Rapport
Boom Effect Analyse
Project klavier, Breda

Titel	: Boom Effect Analyse Project klavier, Breda
Versie	: Versie 2
Kenmerk	: PRPOA026-00082
Datum rapport	: 30-4-2026
Aantal pagina's	: 18 (excl. Bijlagen)
Projectleider	: W.J.A. Vloedgraven
Auteur(s)	: W.J.A. Vloedgraven
Inspectiewerk	: W.J.A. Vloedgraven
Kwaliteitscontrole	: D.E. van Rossen (<i>European Tree Technician</i>)
Wijze van citeren	: Vloedgraven, W. J. A. (2026). Boom Effect Analyse Project klavier, Breda. Pius Floris, Vught.
Opdrachtgever en Contactpersoon	: Maas-Jacobs Vastgoed B.V. : M. Schrauwers : De Ambachten 31 : 4881 XZ, Zundert

Pius Floris Onderzoek en Advies

Afbeelding 3: Projectinvloeden.

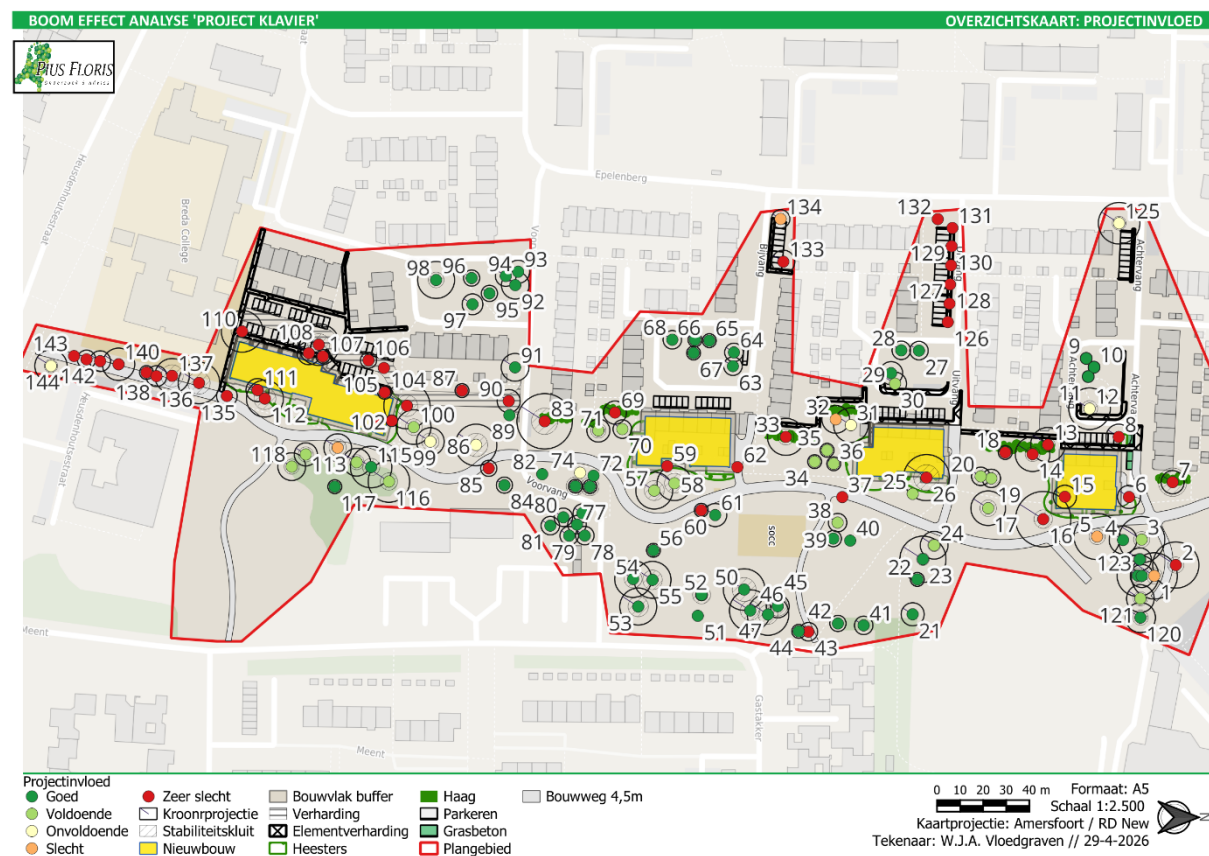
4.1. FATAAL BELEMMERENDE INVLOEDEN (ROOD, ZEER SLECHT)

Bij 49 bomen zijn fataal belemmerende invloeden te verwachten aan de hand van de voorgenomen ontwikkelingen. Op een groot deel van deze bomen wordt direct ruimtelijk beslag gelegd door het bouwen van nieuwe appartementencomplexen, het realiseren van nieuwe verhardingen en/of parkeerplaatsen, de benodigde ontgravingen voor de aanleg van nieuwe heestervakken en de plant van een nieuwe boom op de locatie waar momenteel al een boom (nr. 16 en 132) aanwezig is. Hierdoor zijn deze bomen niet te behouden binnen het huidige ontwerp.

4.2. AANZIENLIJK BELEMMERENDE INVLOEDEN (ORANJE, SLECHT)

Bij 5 bomen (nr's 1, 5, 32, 113, 134) zijn aanzienlijk belemmerende invloeden te verwachten aan de hand van de voorgenomen ontwikkeling. Bij bomen 1, 5, 32, 113 en 134 zal binnen de stabiliteitskluit een nieuw fietspad, parkeerplaats of heestergroeivak worden aangelegd. Voor de aanleg van het fietspad en parkeerplek wordt tot 50 cm onder het maaiveld (voorts -mv) ontgraven. Voor de planting van de heestervakken zal men tot 60cm -mv ontgraven. Hierdoor is schade aan de stabiliteitskluit niet uitgesloten en zal ook een groot gedeelte van de opname wortels verloren gaan. Door deze werkzaamheden zal de conditie en kwaliteit van de boom achteruit gaan met mogelijk fatale gevolgen.

4.3. BELEMMERENDE INVLOEDEN (GEBROKEN WIT, ONVOLDOENDE)

Bij 7 bomen (nr's 12, 31, 74, 86, 99, 125 en 144) zijn belemmerende invloeden te verwachten door de voorgenomen ontwikkeling. Binnen de stabiliteitskluit van bomen 74, 86 en 99 wordt het huidige fietspad verwijderd waarna dit wordt omgezet tot groeivak. Bij de verwijdering van dit fietspad is wortelschade niet uit te sluiten. Bij bomen 12 en 144 wordt eveneens huidige verharding verwijderd binnen de stabiliteitskluit maar wordt dit vernieuwd door nieuwe verharding aan te leggen. Bij boom 31 wordt op zeer beperkte afstand (2,5m) van de stam de huidige bebouwing gesloopt waardoor aanzienlijke stamschade niet uit te sluiten is. Bij boom 125 gaat circa 20% van het opnamewortelnetwerk verloren door de ontgraving die benodigd is voor het aanleggen van een nieuwe parkeerplaats. De werkzaamheden blijven bij deze bomen buiten de stabiliteitskluit. Door deze ontwikkelingen is de kans groot dat de groei van deze boom stagneert met mogelijke achteruitgang van zowel conditie als kwaliteit.

Afbeelding 12: Overzichtskaart BEA Advies.

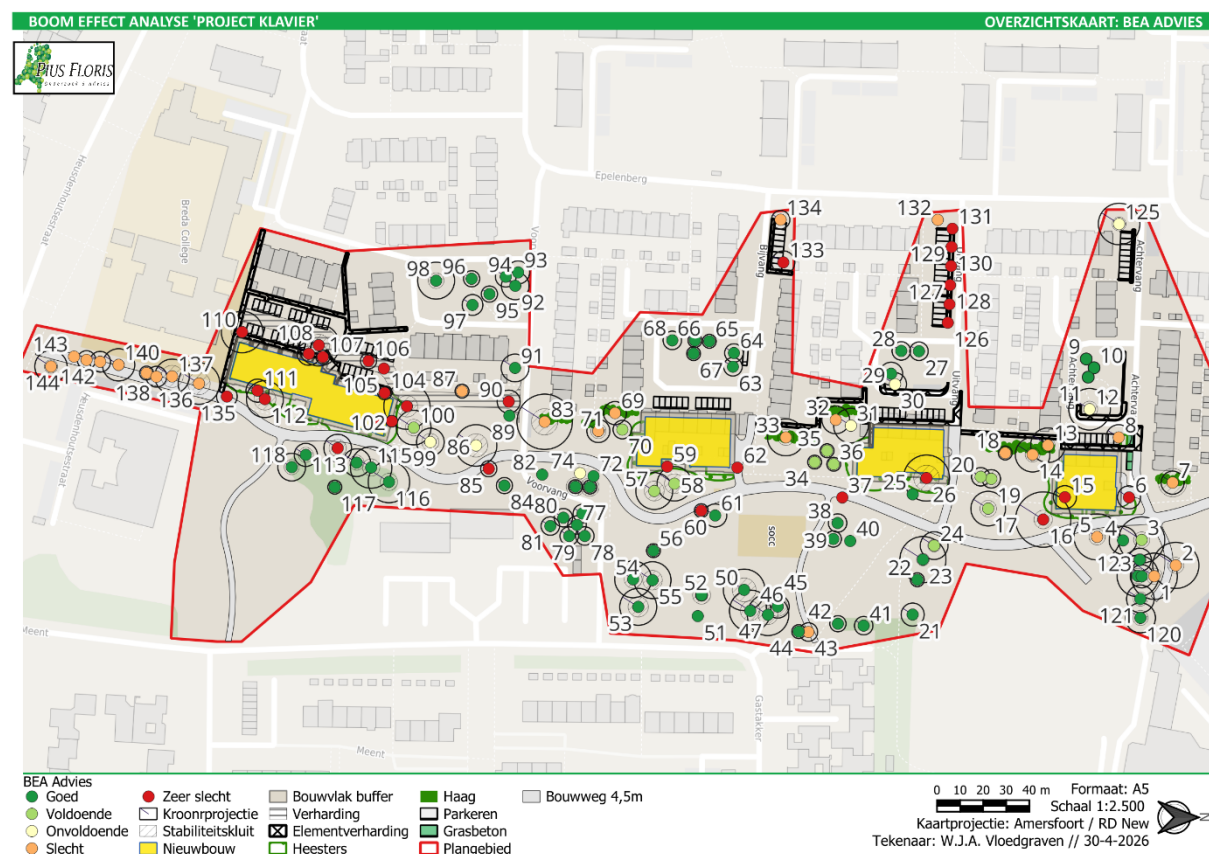
Voor 31 bomen zijn fatale gevolgen te verwachten aan de hand van de geplande ontwikkeling. Door de realisatie van de appartementencomplexen, aanleggen van nieuwe fietspaden en parkeerplaatsen wordt direct ruimtelijk beslag gelegd op 30 bomen. Hierdoor zijn deze bomen niet te behouden en dienen deze geveld te worden.

Voor boom 16 wordt binnen de kroonprojectie zowel nieuwbouw gerealiseerd, waardoor de boom teruggesnoeid dient te worden, en gaat ook een klein gedeelte van zijn groeiplaats verloren. Aan de oostzijde van deze boom zal het nieuwe fietspad worden aangelegd en bereden door zwaar verkeer, de grond wordt verdicht en meer dan 20% van zijn groeiruimte zal verloren gaan. Verder zal vlak nabij de stam twee nieuwe bomen worden geplant. Dit in combinatie met een verminderde conditie en verminderde levensverwachting geeft de boom een minimale kans op duurzaam behoud, zelfs met ingrijpende maatregelen. Zodoende zijn er geen maatregelen mogelijk om deze boom te behouden en dient de boom geveld te worden.

Voor 26 bomen zijn ingrijpende maatregelen benodigd om deze boom duurzaam te kunnen behouden. Bomen 1, 2 en 5 zijn door de gemeente Breda aangewezen als belangrijk op het gebied van groen en ecologie. Dit betreffen verschillende ontwerpwijzigingen:

Om bomen 1, 2, 43 en 87 duurzaam te kunnen behouden, dient het fietspad/verharding zoals ingetekend in het huidige ontwerp te worden verlegd tot aan de rand van de kroonprojectie van bomen 2 en 87. Aan de noordzijde van boom 2 is ruimte voor het nieuwe fietspad en zodoende blijft men ver buiten de stabiliteitskluit en wordt in zeer beperkte mate het opnamewortelnetwerk van boom 2 aangetast. Tussen bomen 42 en 43 is ruimte om het nieuwe fietspad te realiseren en deze buiten de kroonprojecties te houden van boom 42 en 43, waardoor boom 43 duurzaam te behouden is. Bij boom 87 is eveneens ruimte om de verharding buiten de kroonprojectie te plaatsen. Wordt het fietspad/verharding niet verlegd, dan zijn deze bomen niet te behouden en dienen deze geveld te worden.

Om boom 5 duurzaam te kunnen behouden, dient het fietspad ten westen van deze boom niet te worden gebruikt als bouwweg. Zodoende blijft men met de werkzaamheden buiten de stabiliteitskluit en wordt de grond niet verdicht. Verder dient het fietspad zo ver als mogelijk uit de stam te worden aangelegd en dient de ontgraving zich te beperken tot de breedte van het fietspad. Om wortelschade te beperken dient voorgestoken te worden, dienen wortels met een $\varnothing$ van >4cm behouden te blijven. Om te compenseren voor het verlies aan groeiruimte voor deze boom, dient onder het fietspad bomenzand (bestaand uit 4% organisch stof) te worden gebruikt. Worden deze adviezen niet opgevolgd, dan is boom 5 niet te behouden en dient deze boom geveld te worden.

Om bomen 7, 13, 14, 18, 32, 33, 69, 71 en 83 duurzaam te kunnen behouden, dienen de nieuwe aan te planten hagen minimaal een meter buiten de stabiliteitskluit te blijven en bij voorkeur buiten de kroonprojectie blijven van deze bomen. Voor de aanplant van hagen wordt tot minimaal 30cm -mv ontgraven en doordat de bomen intensief oppervlakkig wortelen zal door deze ontgraving snel zware tot fatale wortelschade ontstaan als men dit uitvoert binnen de stabiliteitskluit. Worden deze adviezen niet opgevolgd, dan zijn bomen 7, 13, 14, 18, 32, 33, 69, 71 en 83 niet te behouden en dienen deze bomen geveld te worden.

Op boom 8 wordt momenteel direct ruimtelijk beslag gelegd door de aanleg van een parkeervak en ook zal voor het aanplanten van heesters tot 60cm -mv worden ontgraven binnen de stabiliteitskluit. Deze boom is te behouden als het parkeervak ter hoogte van de stamvoet niet wordt gerealiseerd en er geen heesters worden aangeplant binnen de kroonprojectie. Verder kan overwogen worden of het andere parkeervak binnen de kroonprojectie niet te realiseren of deze aan te brengen met grasbetontegels met daaronder bomenzand (tot 4% organische stof). Ontgravingen binnen de kroonprojectie dienen handmatig te gebeuren en binnen de stabiliteitskluit dient de grond te worden verwijderd door middel van een zuigmachine. Wortels met een $\varnothing$ van ≥ 4 cm dienen behouden te blijven. Ook dient rekening te worden gehouden met deze boom bij de sloop van de rijtjeswoningen ten oosten van deze boom. Wordt dit advies niet opgevolgd, dan is de boom niet te handhaven en dient deze geveld te worden.

In het voorlopige ontwerp wordt binnen de kroonprojectie van boom 132 een nieuwe boom geplant. Boom 132 betreft een nieuw aangeplante jonge witte paardenkastanje uit 2019. Bij aanplant van een nieuwe boom binnen 2m van de standplaats van een bestaande boom zal concurrentie ontstaan. Deze concurrentiestrijd zal een gezonde ontwikkeling van beide bomen niet ten goede komen. Voor het duurzaam behoud van boom 132 dient de nieuwe boom hier niet te worden geplant.

Om boom 134 te kunnen behouden, dient de parkeerplaats en elementverharding binnen de kroonprojectie niet te worden aangelegd. Uit het groeiplaatsonderzoek is gebleken dat deze boom oppervlakkig wortelt, zowel met de opnamewortels als de stabiliteitswortels. Bij de aanleg van de elementverharding en parkeerplaats gaat een aanzienlijk gedeelte van het opnamewortelnetwerk verloren en zal ook schade worden veroorzaakt aan de stabiliteitskluit, waardoor deze boom niet te behouden zal zijn. Bij het niet aanleggen van de elementverharding blijft er voldoende groeiruimte over voor boom 134 om duurzaam behouden te blijven binnen het ontwerp. Wordt dit advies niet opgevolgd, dan is boom 134 niet te behouden en dient deze geveld te worden.

Om bomen 135 t/m 144 duurzaam te kunnen behouden, dient de te realiseren bouwweg niet langs deze bomen te komen. Aan- en afvoer van materialen en personeel dient te gebeuren via de voorvang zodat deze bomen gehandhaafd kunnen blijven.

Verder is bij het huidige fietspad veel opdruk geconstateerd. Om deze bomen te kunnen behouden en het nieuwe fietspad te kunnen realiseren, dient de huidige fundering van het fietspad te worden behouden. Om de opdruk te verhelpen kan het maaiveld worden opgehoogd met maximaal 10cm. De verbreding van het fietspad dient te gebeuren aan de oostzijde van het fietspad. Door de opdruk is het aannemelijk dat de beworteling onder het fietspad door schiet richting de oostzijde. Om wortelschade te voorkomen dient de ontgraving hier handmatig te gebeuren en dient er voorgestoken te worden. Onder dit gedeelte van het fietspad dient bomenzand (tot 4% organische stof) te worden aangelegd. De inzet van zwaar materiaal dient te worden beperkt om verdrukking en/of verdichting van de grond te voorkomen om wortelsterfte te beperken. Bij navolging van deze maatregelen is duurzaam behoud van bomen 135 t/m 144 mogelijk. Worden deze maatregelen niet opgevolgd, dan zijn bomen 135 t/m 144 niet te behouden en dienen deze geveld te worden.
